改善箇所説明図

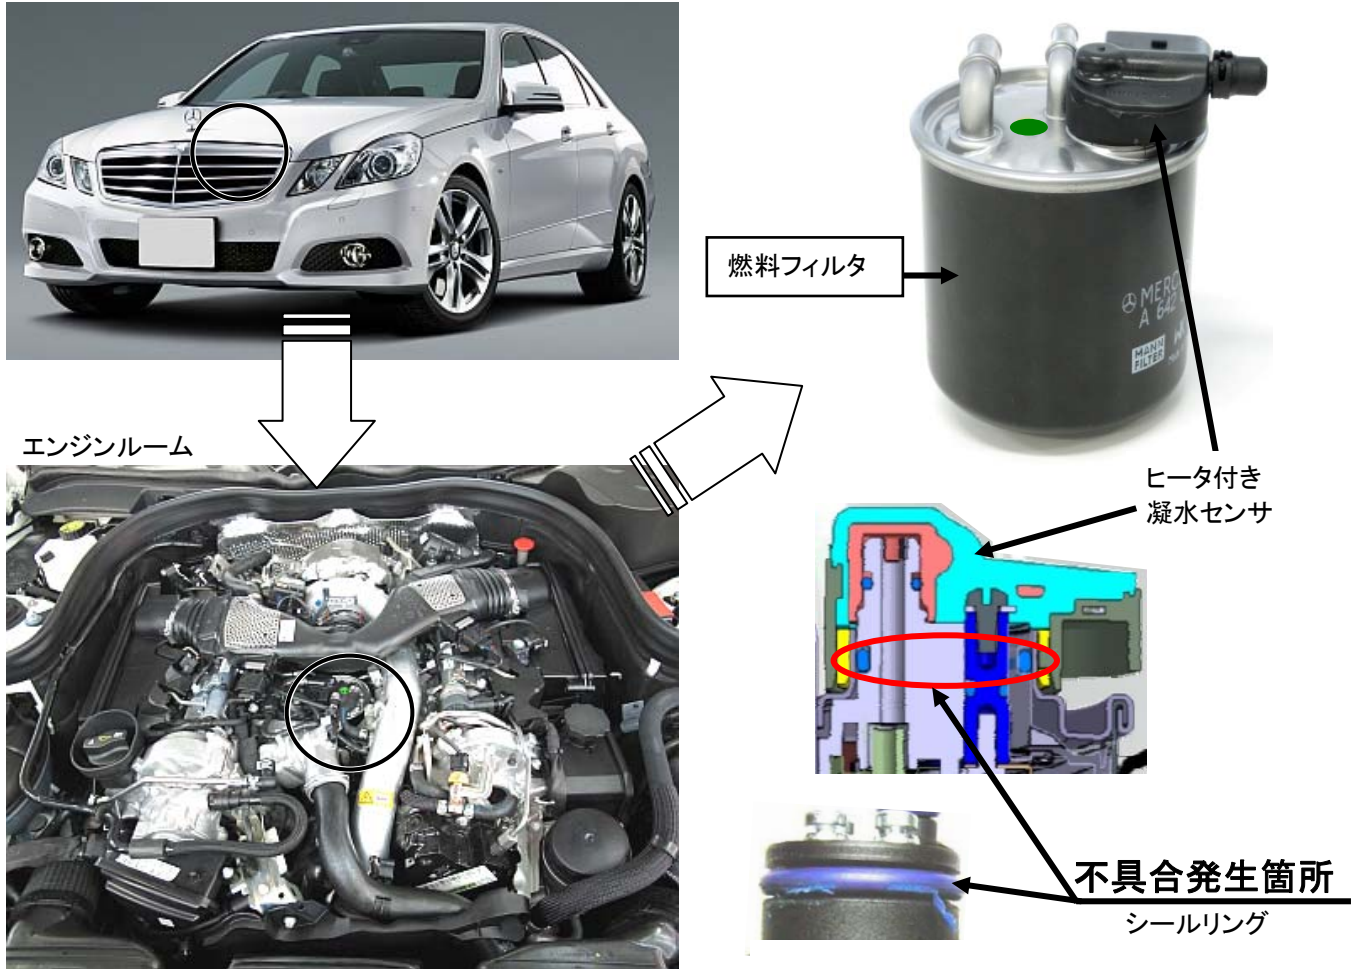
燃料フィルタのシールリングにおいて、製造時の材料配合と成型が不適切なものがあり、圧力保持性能が不足しているものがある。そのため、そのままの状態で使用を続けると、当該シールリングから燃料が漏れ、燃料圧によって燃料フィルタ上部の樹脂カバーが破損し、燃料が流出するおそれがある。

全車両、燃料フィルタの上面に添付されているラベルを確認し、対象となるものは燃料フィルタを良品に交換する。

識別： エンジン左側にある燃料配管ホルダのボルトに赤色ペイントを塗布する。
